ESTUDO DE INCIDÊNCIAS AMBIENTAIS (EINCA)

CENTRAL SOLAR DE PRADOS

PROJETO DE EXECUÇÃO

ADITAMENTO (A)

Figura 2: Dimensionamento da vala de cabos.

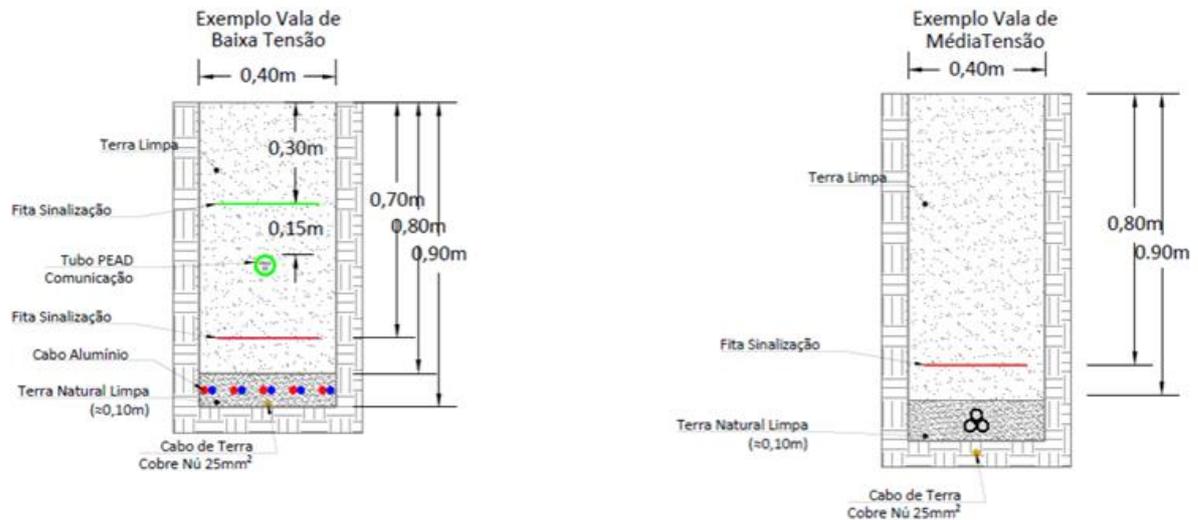
1.7 É referido no RS que na área de estudo não estão presentes linhas de água classificadas, mas linhas de escorrência que não apresentam expressividade e são de carácter torrencial. Salienta-se que devem ser consideradas como tal, as linhas de água representadas na cartografia militar à escala 1:25.000 e nestas não deve haver lugar à instalação de quaisquer estruturas.

Relativamente a esta questão, salienta-se que as linhas de água presentes na área de estudo, de acordo com a carta militar 1:25 000, são linhas de escorrência natural da água, com escoamento efémero e manifestando-se muito pouco evidentes topograficamente sendo que, em alguns casos, não apresentam qualquer tipo de evidência. Desta forma, e à semelhança do que já aconteceu outros projetos do mesmo promotor em localização próxima, informa-se tendo em conta a minimização dos impactes verificados, as linhas de água serão salvaguardadas no que diz respeito à colocação dos painéis solares, cumprindo com uma distância mínima de 3 metros à crista do talude da linha de água. Apresenta-se no Anexo 5 a Planta, relativa ao projeto já alterado, face ao anteriormente apresentado, de forma a que não haja qualquer interferência num *buffer* de 3 metros a partir da crista do talude da linha de água.

Nos locais onde a vedação intersete as linhas de água serão colocadas manilhas, de modo a assegurar a passagem de água nos períodos de maior escorrência. A colocação dos postes da vedação será realizada de modo a reduzir o impacte sobre as linhas de água, ou seja, o mais afastados possível das linhas de água e nunca colocados sobre as mesmas.

Nas zonas onde os caminhos atravessam linhas de água serão colocadas manilhas de modo a assegurar a continuidade do fluxo de água que possa ocorrer.

Relativamente à vala de cabos, prevê-se que os cabos de baixa e média tensão estarão no mínimo a uma profundidade de 0,9 m (*vide* Figura 2 a título de exemplo), estando de acordo com a profundidade conveniente para as linhas de água.

Assim, entende-se que existe compatibilidade do Projeto com as linhas de escorrência natural da água, com escoamento efêmero e manifestando-se muito pouco evidentes topograficamente sendo que, em alguns casos, não apresentam qualquer tipo de evidência, tendo em consideração a solicitação do Título de Utilização de Recursos Hídricos, previamente.
